Kaupunginosa	Kortteli	Tontti	Viranomaisen arkkitehtimerkintöjä varten	
Nokia	27	2		
Rakennustoimenpide	UUDISKOHDE		Pirustuslaji	Juoks.n:o
Rakennuskohde	As Oy Nokian Viikni Puisto Valborginkatu 3 37100 Nokia		Pirustuksen sisältö	Mittakaava
			POHJAPIIRROKSET, TALO B 1. ja 2. krs	1:100
				Rakennusosa
				Työlaji
			Suunnittelua, työn numero ja piirustuksen numero	Muutos
			404	ARK 003

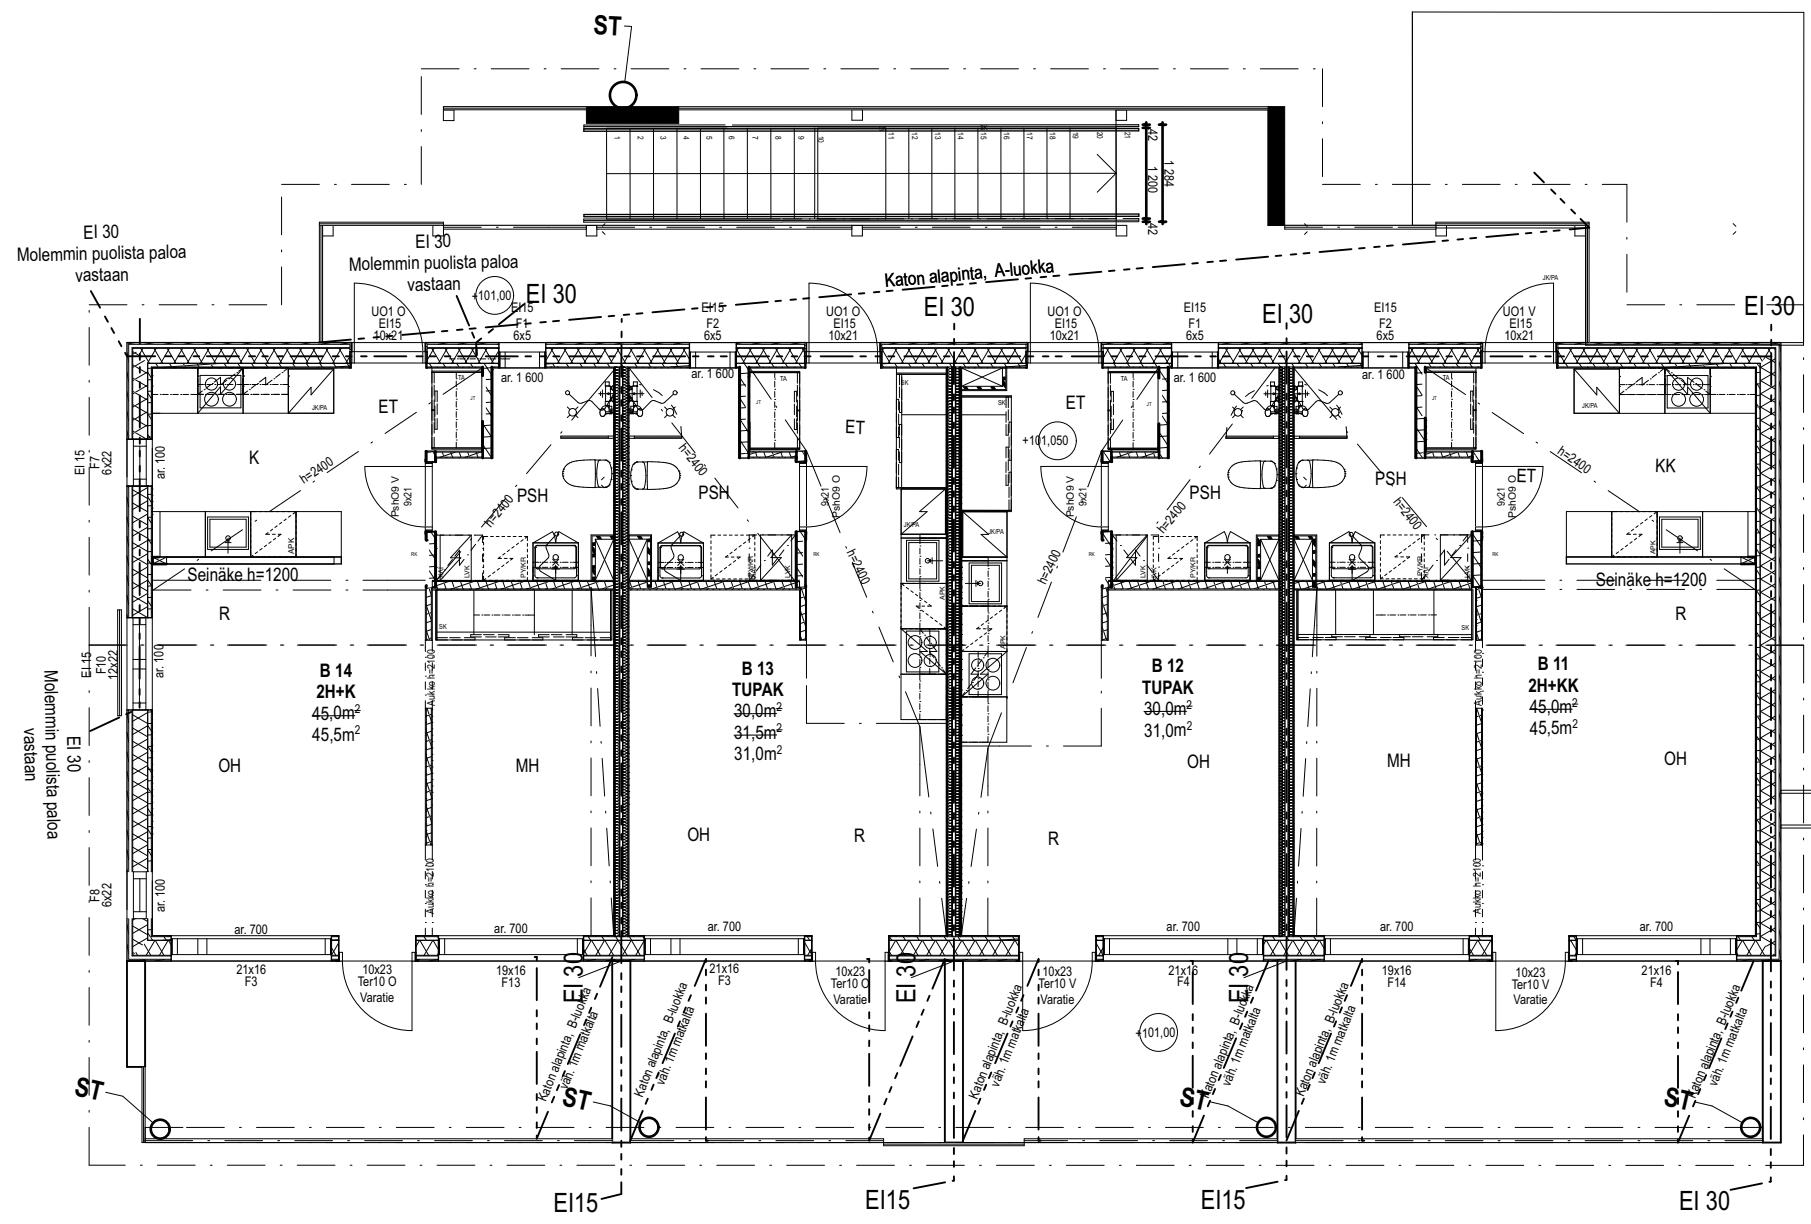
- RAKENNUSAIKAISET MUUTOKSET:**
- F 10.10.2019 Kelliosarekkeen seinäe muutettu 1200 mm korkeaksi, MH:n ja OH:n välinen aukko 2300→2100
 - E 26.9.2019 Vesikaton pääty- ja sivuräystäät pidennetty 500 mm:n

- D 17.9.2019 Terrasin etukalteet poistettu, 2 krs parvekekattojen palo-osastointi muutettu B-luokkaan UUV:n nurkkaan lisätty pila. 45,5 m² asunnon: - keittiön saarekkeen päätyyn lisätty hormi käyttövespujua varten. - eteisen alakattoa jatkettu pesuhuoneen seinän tasoon (kantava palkki) - seinärakenteita muutettu puurakenteiseksi (päädyt 1.krs ja huoneistonväliset seinät ja kantavia vs lisätty) - seinärakenteita muutettu huoneistoaloja muuttunut, hormien paikat määritelty.

- C 17.6.2019 Seinärakenteita muutettu puurakenteiseksi (päädyt 1.krs ja huoneistonväliset seinät ja kantavia vs lisätty)
 - B 18.12.2018 Seinärakenteita muutettu huoneistoaloja muuttunut, hormien paikat määritelty.

- A 12.4.2018 Osastoidun seinän ikkunoiden paloluokat lisätty, palo-osastointit päivitetty, pihan korkoja päivitetty, sisäänkäyntiin lisätty askelema
